泊発電所3号炉

防潮堤の設計方針について

(構造成立性評価の基本方針及び指摘事項に対する回答他)

令和4年8月29日
北海道電力株式会社

審査会合における指摘事項に対する回答 (指摘事項No. 9) (2/6) ※1

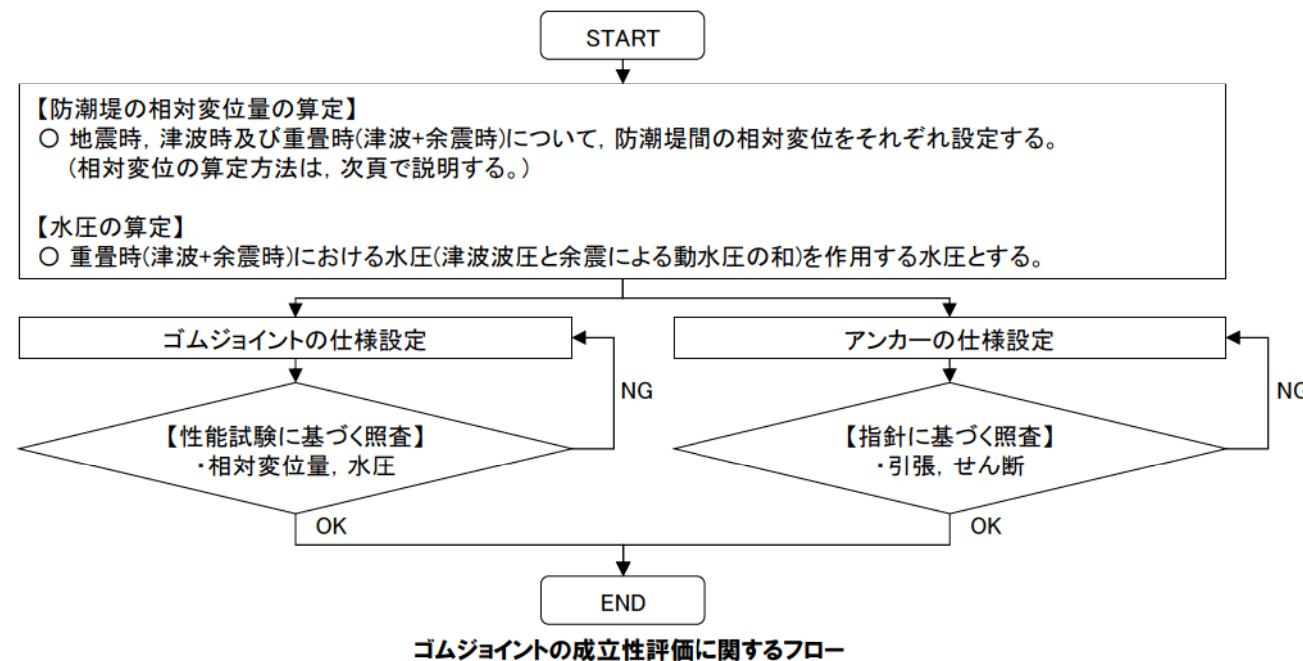
- 防潮堤の屈曲部に設置する止水目地(以降、「止水目地(屈曲部)」とする)の構造は、防潮堤の直線部分に設置する止水目地(以降、「止水目地(直線部)」とする)と同じである。
- 止水目地は、防潮堤間の相対変位を考慮したうえで、止水性を保持できるように設計する。

審査会合における指摘事項に対する回答 (指摘事項No. 16) (2/5)

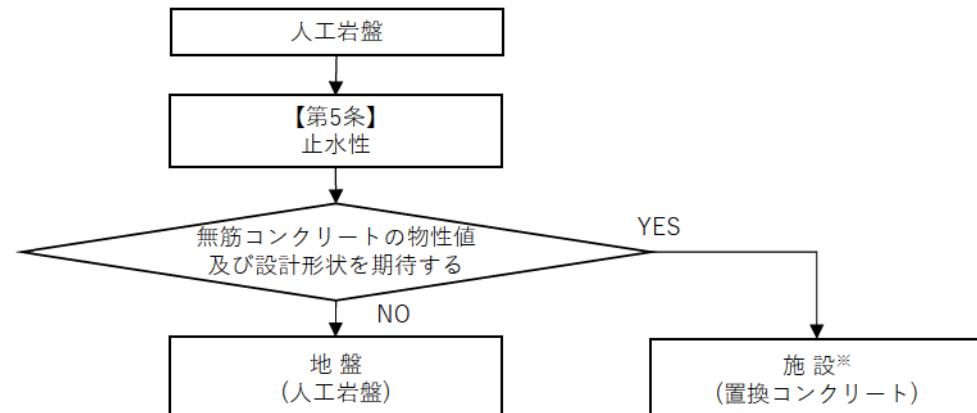
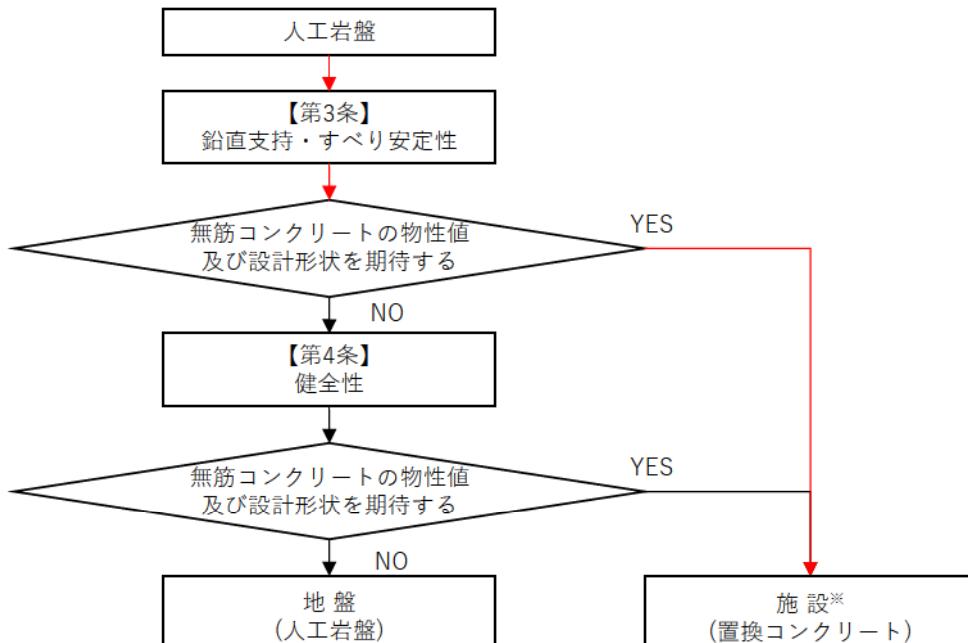
- 前頁の『施設』・『地盤』の区分の根拠を基に、人工岩盤の施設区分の検討フローを以下のとおり整理した。
- 検討フローにおいて、設置許可基準規則第3条(鉛直支持・すべり安定性)、第4条(健全性)及び第5条(止水性)のいずれかの観点において、『施設』と区分する場合、人工岩盤は『施設』として扱う。
- 人工岩盤は、無筋コンクリートの物性値及び設計形状を期待し、すべり安定性を確保することから、施設区分を『施設』に見直し、第4条(健全性)及び第5条(止水性)の観点において『施設』として評価する。
- 上記に伴い、「人工岩盤」は、「置換コンクリート」に名称を変更する。

※第3条、第4条及び第5条のいずれかの観点において、『施設』と区分する場合、人工岩盤を『施設』として扱う。今回、第3条の観点において『施設』として区分することから、第4条及び第5条においても『施設』として評価する。

審査会合における指摘事項に対する回答（指摘事項No. 16）（4/5）

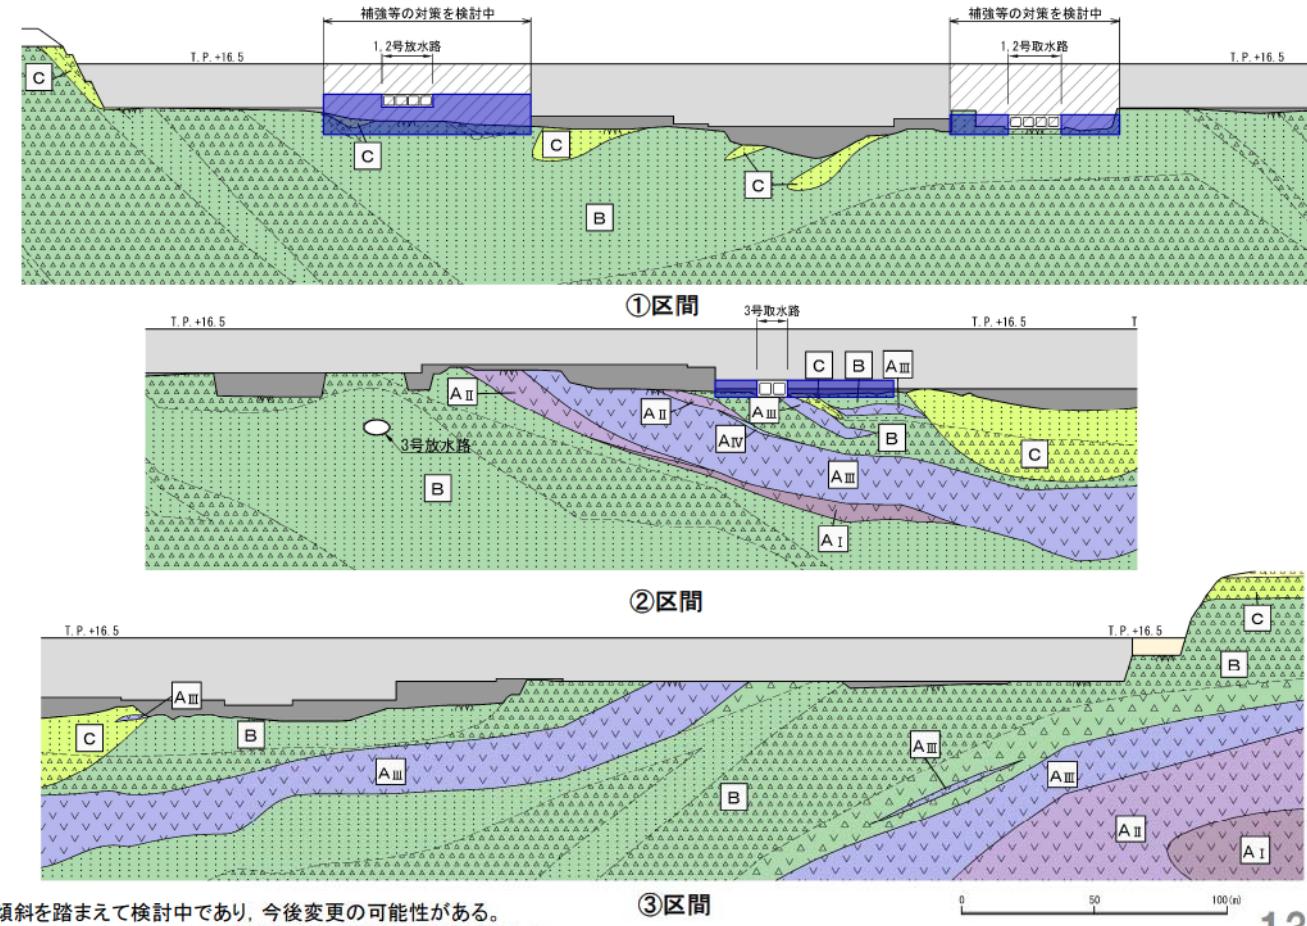
- 防潮堤に用いる置換コンクリートの位置は、以下のとおりである。
